*Ministero dell' Ambiente e
della Tutela del Territorio*

Commissione Speciale di Valutazione di Impatto Ambientale

**“RIQUALIFICA VIABILITÀ EX S.S. N.415 “PAULLESE”, POTENZIAMENTO
DELLA TRATTA DA PESCHIERA BORROMEO A SPINO D’ADDA (ESCLUSO IL PONTE
SULL’ADDA)”.**

**“RIQUALIFICA VIABILITÀ EX S.S. N.415 “PAULLESE”, POTENZIAMENTO
DELLA TRATTA DA PESCHIERA BORROMEO A SPINO D’ADDA: PONTE SULL’ADDA”**

Figura 1.7 Onda di piena nella stazione dell'Adda a Lavello

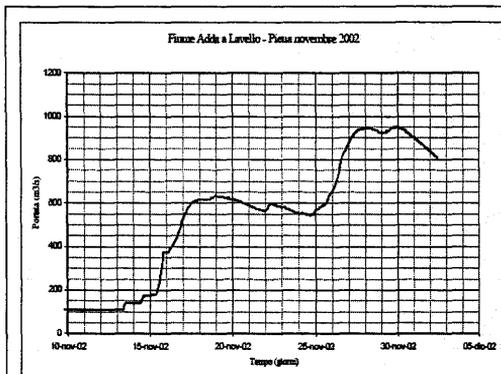
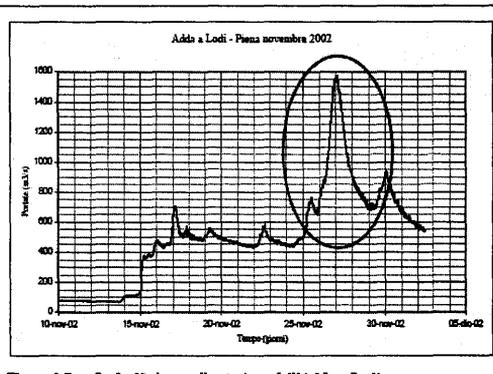
deflusso dell'onda di piena lungo l'asta; la mancanza di scale di deflusso per le due stazioni di valle (Boccaserio e Pizzighetone) costituisce una ulteriore carenza che limita le possibilità di stima della gravosità dell'evento".

Il proponente fornisce l'onda di piena (rilevata nel Novembre 2000) nella stazione di Lavello (stazione con deflusso regolato dalle opere di regimazione del lago di Como), ritenendo che "anche il tratto di corso d'acqua a valle della stazione, fino alla confluenza del Brembo, sia sollecitato da una piena di uguale gravosità, essendo in tale tratto, della lunghezza di circa 30 km, trascurabili sia gli effetti di laminazione lungo l'alveo, sia gli apporti idrici laterali". "Nel tratto di Adda a valle della confluenza del Brembo, l'assenza di stazioni idrometriche non agevola la valutazione delle caratteristiche dell'onda di piena. La prima stazione è infatti quella di Lodi, posta circa 30 km a valle della confluenza".

Inoltre, "la confluenza con il Brembo, che rappresenta il solo contributo significativo, e le relative difficoltà di stima della probabilità statistica della concomitanza tra le due onde di piena in arrivo ha evidenziato la necessità di un approfondimento di tipo deterministico mediante l'ausilio di un modello idraulico in moto non stazionario, al fine di stimare la dinamica di propagazione delle onde di piena lungo le aste fluviali e ricostruire l'idrogramma a valle della confluenza del Brembo, la sua traslazione lungo l'asta dell'Adda fino a Pizzighetone dopo aver ricevuto a Boccaserio anche l'apporto del Serio".
